Richtkonzept - Stellungnahme Verein Uetikon An Den See

Uetikon AN DEN See

Abbildung 1. Vorteile bei Reduktion des „Aulagebäudes“ wenn Kulturraum in DB

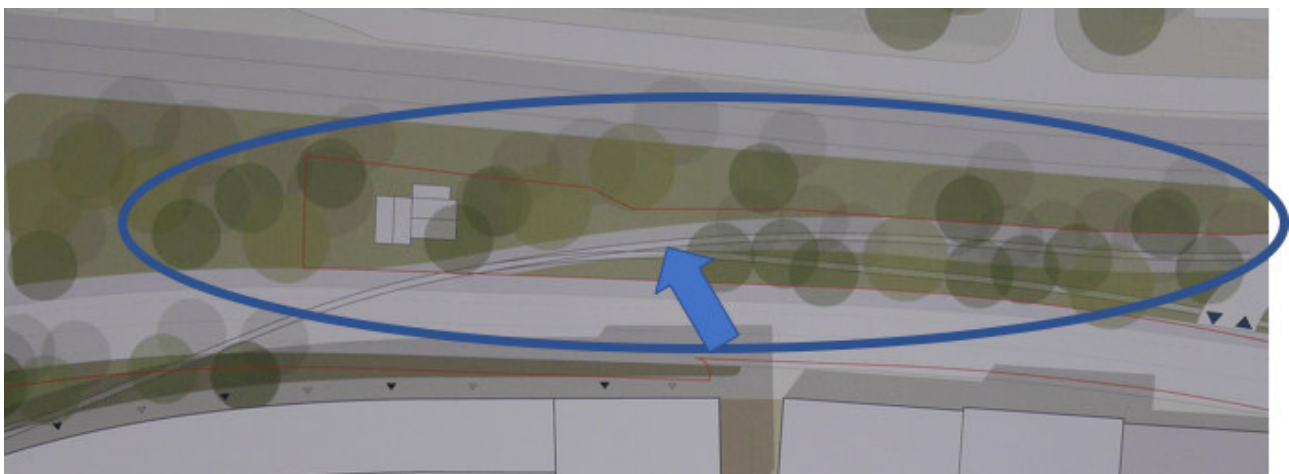
Der Kulturraum ist Herz des Areals und soll unbedingt in den Düngerbau – also dem historischen Herzen des Areals. Sonst wird der Düngerbau zur reinen Garage. Ein Gebäude von höchster nationaler Schutzstufe mit schützenswerter Innenholzstruktur für die Menschen unbetretbar zu machen und nur mit einem Auto-Sortier-Roboter zu bestücken ist ein befremdendes Verständnis von Denkmalschutz. Denkmäler werden für Menschen geschützt.

Mit Kulturraum im Düngerbau kann das **Gebäude am Ende der Passerelle** (jetzt als Aula geplant) in der Tiefe auf die Linie Düngerbau zurückgenommen werden. (Siehe Skizze 1). Dadurch wird

- Platz für die Seetribüne als Ende der Passerelle geschaffen (Die grosszügige Idee aus dem ursprünglichen Salewski-Projekt mit der Passerelle kombiniert)
- Dieses Gebäude steht quer in der ‚ISOS-Gasse‘, die sonst so streng geschützt wird – und erst noch an deren Anfang, was schwer zu verstehen ist
- Dadurch erhält der Fest-Platz am Anfang des Parks seine verdiente Grosszügigkeit

Abbildung 2. Parkplatzreserve planen um Düngerbau zu entlasten und Kulturraum zu ermöglichen

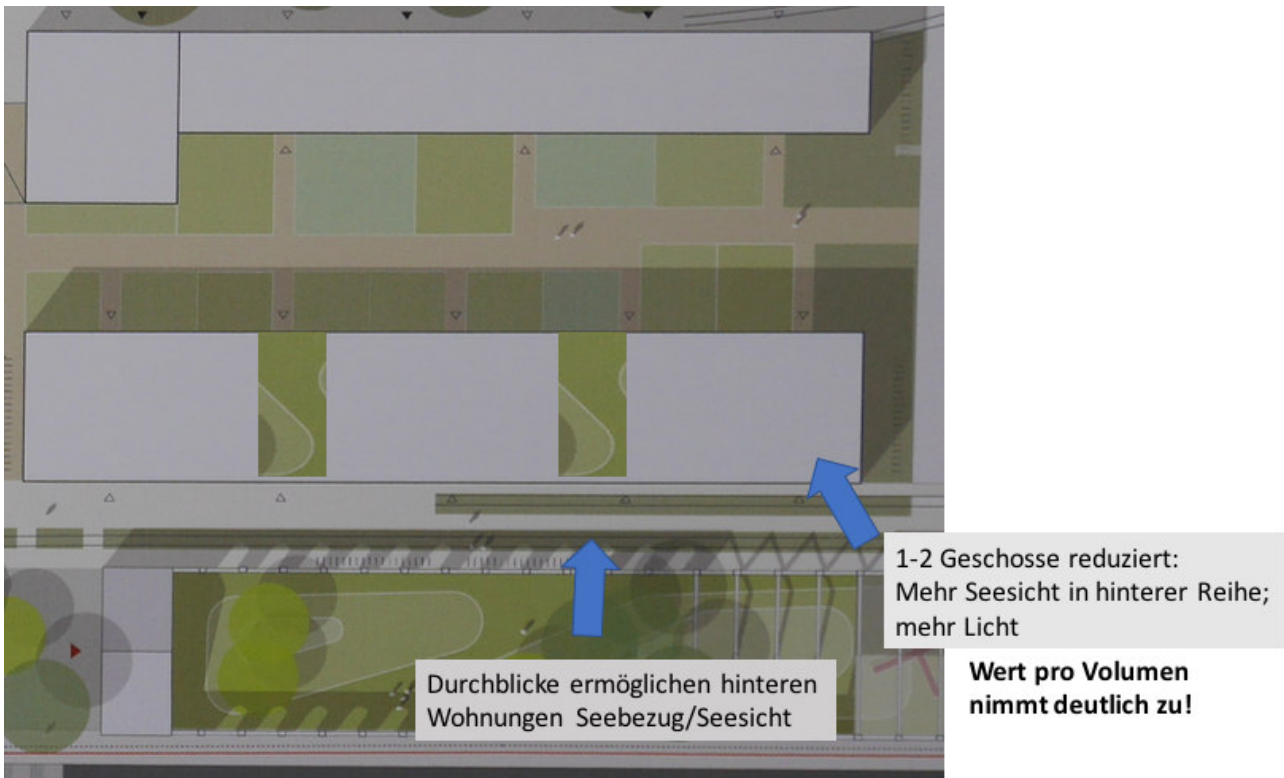
Anzahl Parkplätze: Die präsentierte Version mit der tiefen Anzahl Garagenplätze soll weiterverfolgt werden. Gleichzeitig sollen bergseits der Seestrasse oder im Schneider Areal Möglichkeiten für zusätzliche Parkplätze geplant werden, die nur realisiert werden, wenn es sich zeigt, dass das Angebot zu knapp ist. Ein Konzept mit minimalem privatem Verkehr soll verfolgt werden – dafür mit optimaler ÖV-Erschliessung – mit Flexibilität für mehr MPV wenn notwendig (Abb. 2).

Abbildung 3. Auflösen Riegel und leichte Dichtereduktion West bei höherem Wert / Ausnutzungsziffer.

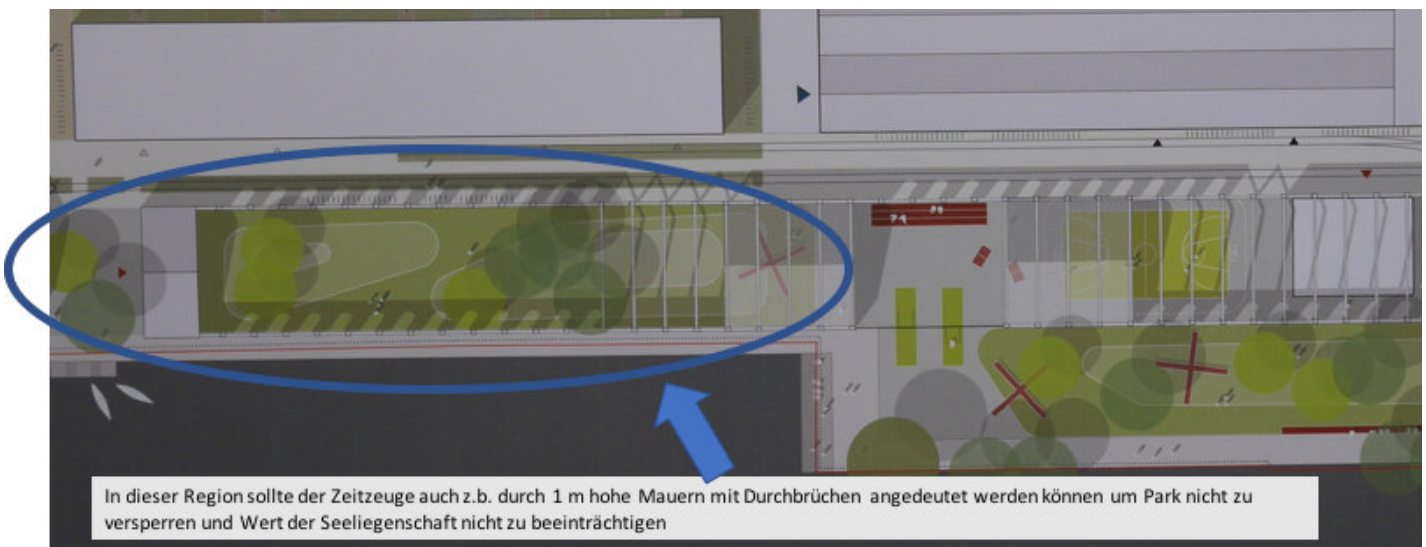
Die **Gebäude westlich vom Düngerbau sind extreme Riegel**. (6 Stockwerke hoch und 85 bis 95 m lang). Folgende zwei Ansätze müssen geprüft werden (siehe Skizze 3):

- a) Aufteilung des vorderen Gebäudes in mehrere Häuser. Nimmt den Riegelcharakter, gibt Durchsicht und finanzielle Aufwertung, da auch die hinteren Wohnungen Seesicht erhalten
- b) Höhenstufung – Wenn zudem das seeseitige Gebäude nur 4-stöckig gebaut wird, erhalten viele der oberen Wohnungen im hinteren Gebäude zusätzlich Seesicht. Die seeseitigen Wohnungen würden für Eigentumswohnungen sehr attraktiv, da der massive Klotzcharakter beseitigt wird.

Für diese beiden Varianten und deren Kombination soll eine Gewinnrechnung mit Baumassenziffern, Anzahl Wohnungen mit Seesicht und Wert der Wohnungen mit Seesicht öffentlich gemacht werden. Wenn die vorderen Gebäude niedriger sind, 'erschlagen' sie den Park nicht, das Ganze wird luftiger und die Bewohner gewinnen Licht.
